**INFORME RELATIVO A MODIFICACIÓN
DEL CONTRATO N.º 2025/25.
MODIFICACIÓN N.º 1.**

El presente informe tiene por objeto la modificación N.º 1 del contrato N.º 2025/25 denominado contrato de obras del proyecto “Renovación de la red de saneamiento en el municipio de Villar del Olmo. Fase I. Plan Sanea 2500” no prevista en la documentación que rige la licitación. Dicha modificación se debe a:

El objeto principal de estos trabajos consiste en la renovación de la red de saneamiento en distintas calles del municipio, calles Moral, Amargura, plaza Mayor, Islas Filipinas, Barrio Nuevo, Colonia Trinidad, Juan Pablo II, Estanco, Vega, Olivo, Alcalá y Pililla.

A) Renovación colectores Colonia Trinidad.

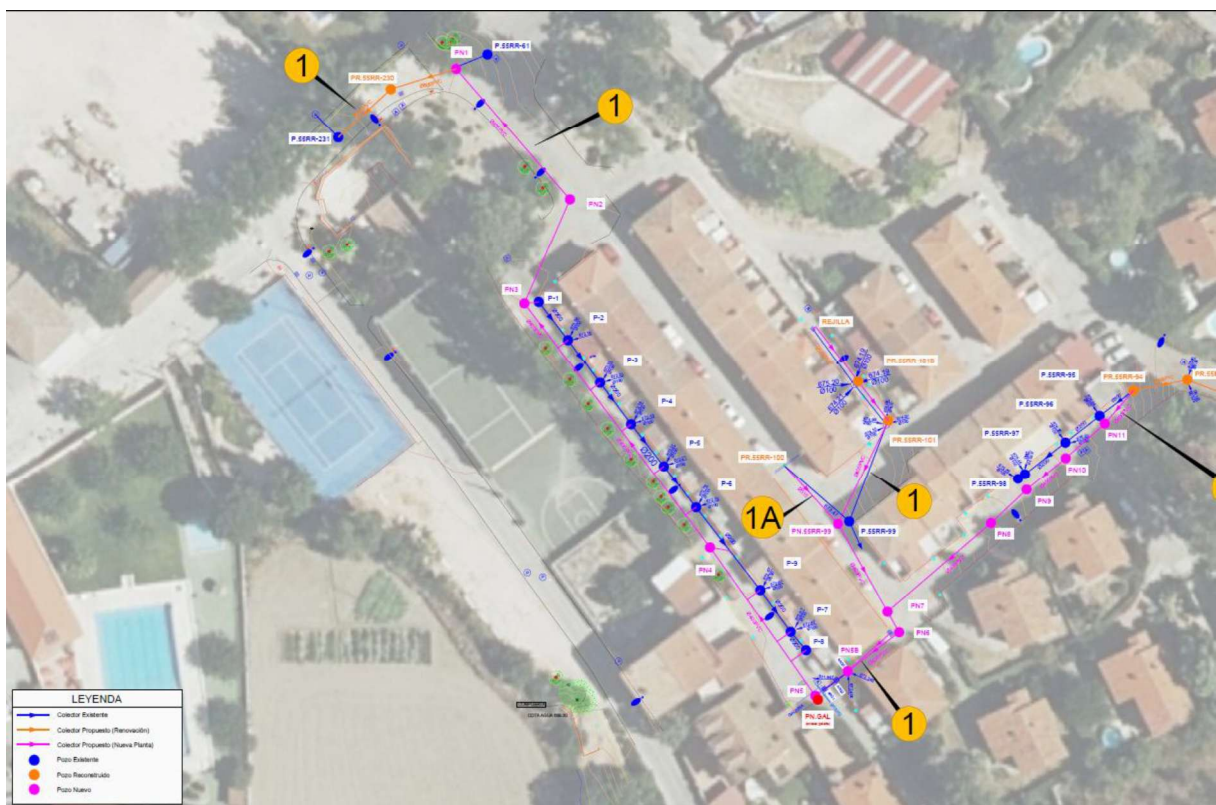
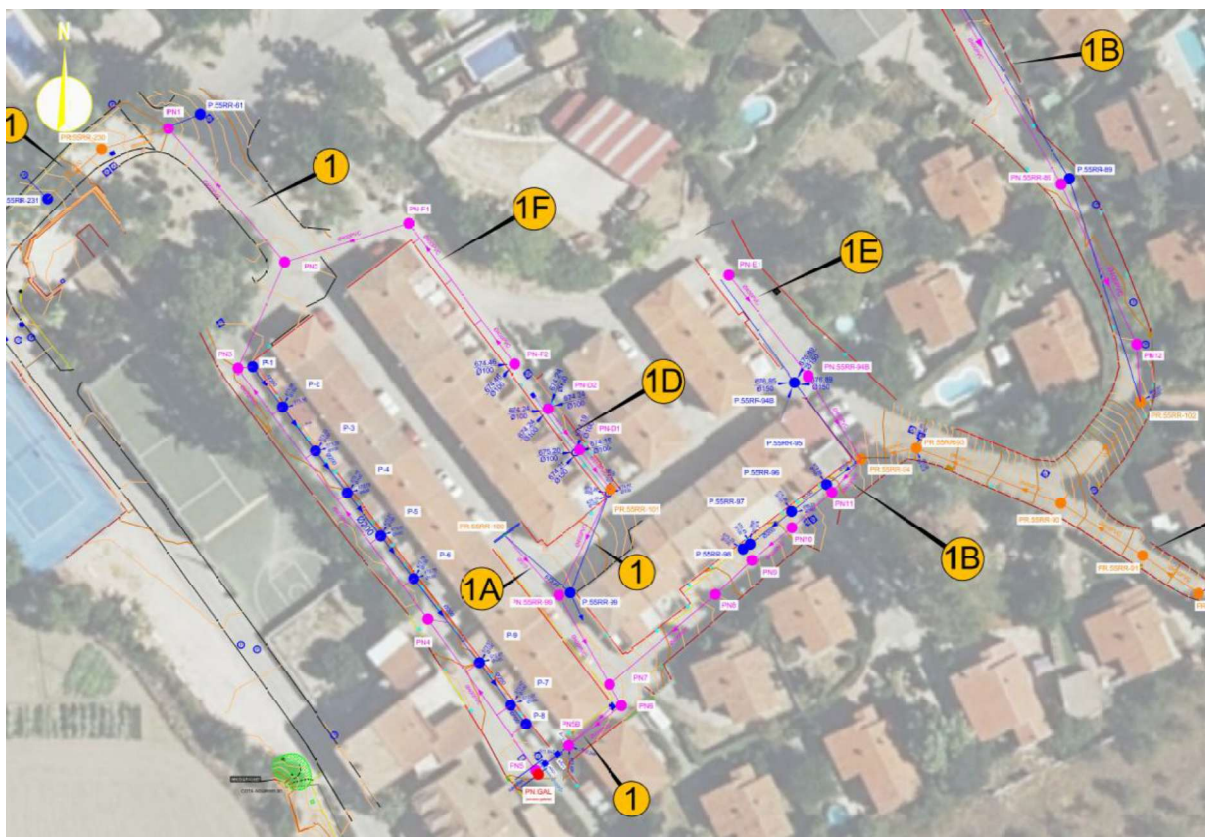
La actuación inicial contemplaba la renovación de la red de saneamiento existente en las calles Barrio Nuevo y Colonia Trinidad.

Dentro del alcance de esta actuación, el proyecto precisaba necesaria la localización de varios pozos ocultos de los que se disponía información, pero eran inaccesibles, por tanto, se desconocía su profundidad, así como la totalidad de conexiones que pudiesen acometer a estos elementos.

Consecuencia de un estudio detallado de dichos pozos ocultos, mediante apertura de calas e inspecciones con cámaras, se obtiene información de toda una red distribuida por Barrio Nuevo y Colonia Trinidad, así como de sus acometidas domiciliarias, que hasta ahora no estaban recogidas en la información cartográfica disponible.

Esto conlleva la necesidad de ampliar la red de colectores prevista para dar servicio por igual a todas las viviendas del entorno de la actuación 1 definida en proyecto. Se estima una longitud a ejecutar, además de la prevista, de 100,62 metros que se ha definido en tres tramos denominados 1D, 1E y 1F para dar continuidad a los ramales definidos en el conjunto de la actuación 1 del proyecto primitivo.

Hasta la fecha, estas redes no estaban documentadas en la información gráfica y cartográfica disponible en Canal de Isabel II por lo que no se pudo prever la renovación de las mismas en la fase de redacción del proyecto ni por tanto en la licitación de obras del mismo.

Esta modificación no ha precisado la incorporación de unidades ni precios nuevos, al estar todos incluidos en el proyecto, debido a que se limita únicamente a ampliar la longitud de colectores a renovar prevista en proyecto.

PERFIL LONGITUDINAL EJE 1 C/ ESTANCO EXISTENTE Y REMODELADO

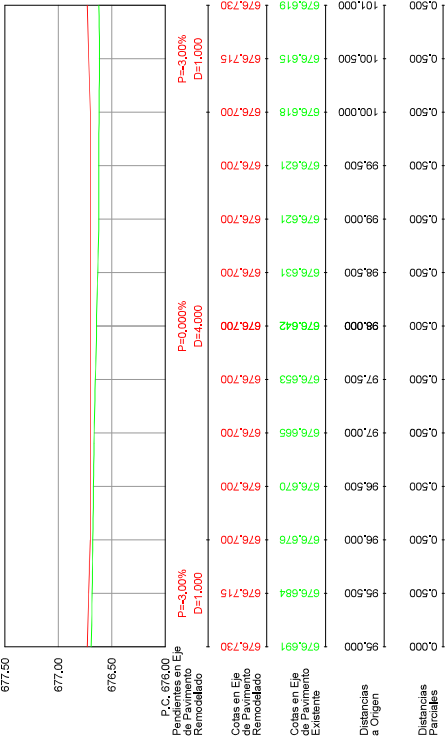
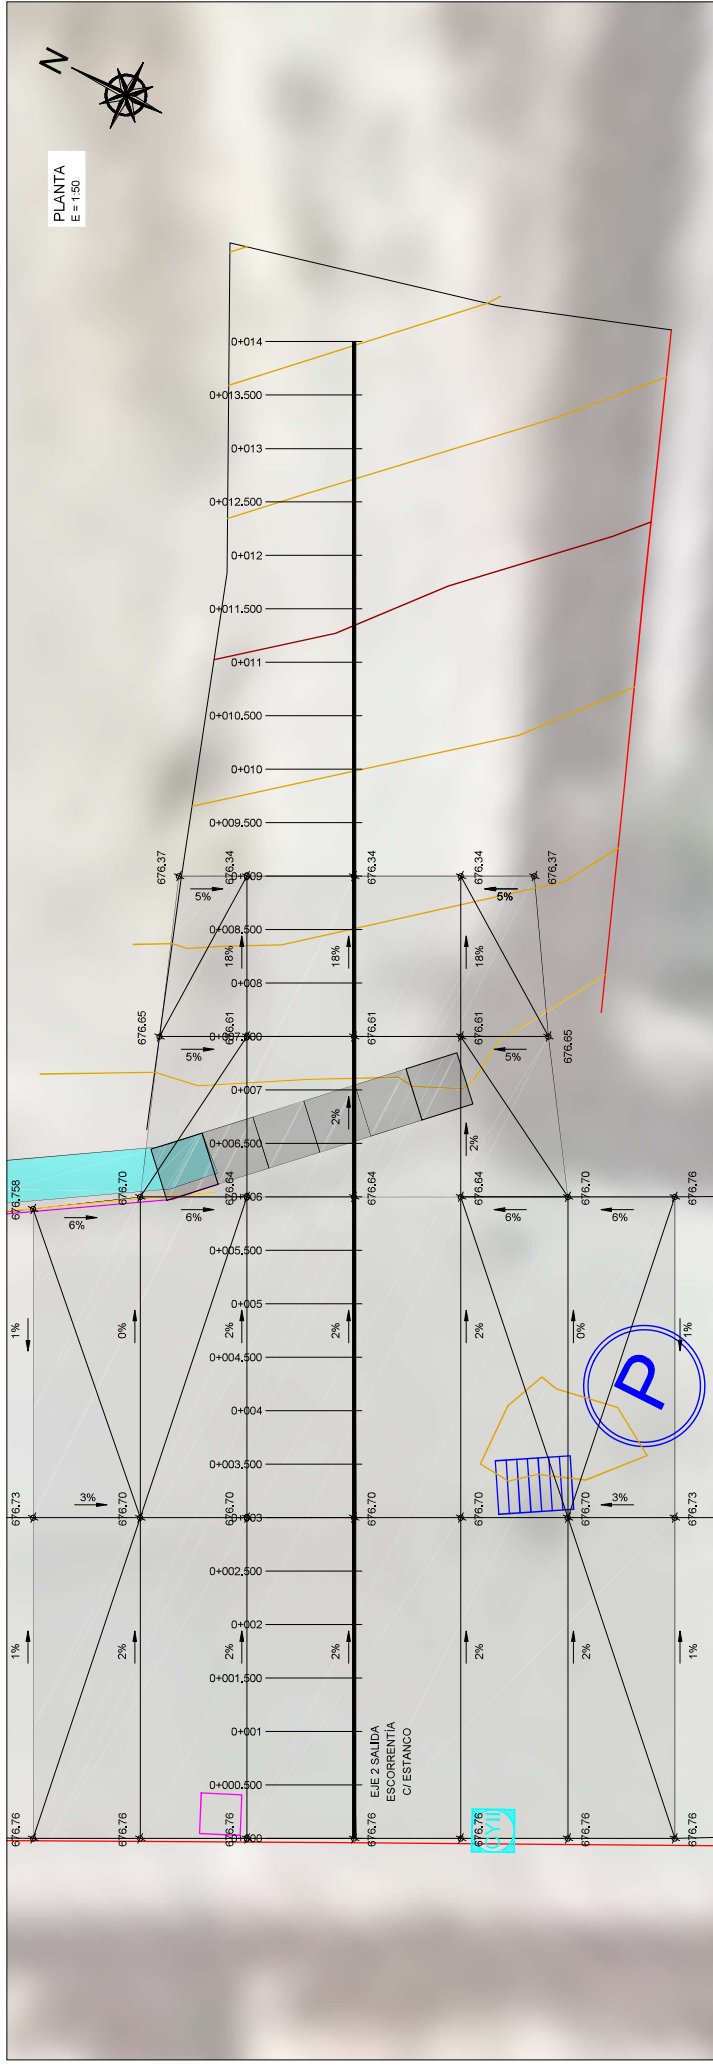
Esta confluencia de actuaciones conlleva, en una parte, la renovación del pavimento de la calle Estanco. La renovación prevista en proyecto define un pavimento similar al existente lo cual supondría un resultado estéticamente inviable dado el estado en que ha quedado el pavimento restante consecuencia de las obras. Dado que se pretende por otro lado una reposición extensiva a un área más amplia de la calle para modificar las pendientes existentes facilitando la salida del agua, el Ayuntamiento ha solicitado se unifiquen estas reposiciones con la terminación prevista para esta calle en su planificación justificando la inconveniencia del material existente por el deterioro que supone ante heladas y otros eventos de lluvia/escorrentía. Se ha modificado, por tanto, el acabado de la calle previsto en hormigón impreso, por asfalto impreso.

Para unificar el conjunto de calles, se ha previsto la reposición con asfalto convencional también en la calle Vega, que tiene su encuentro con la calle Estanco y calle Madrid, en lugar de hormigón impreso como estaba previsto.

Asimismo, se pretende la adecuación de la acequia de riego no prevista en proyecto por suponer un obstáculo para la salida del agua al arroyo, mejorando así el drenaje superficial de la calle.

Por lo anterior, se solicita la unificación de la reposición del pavimento en ambas actuaciones con asfalto impreso en lugar de hormigón impreso como estaba previsto inicialmente.
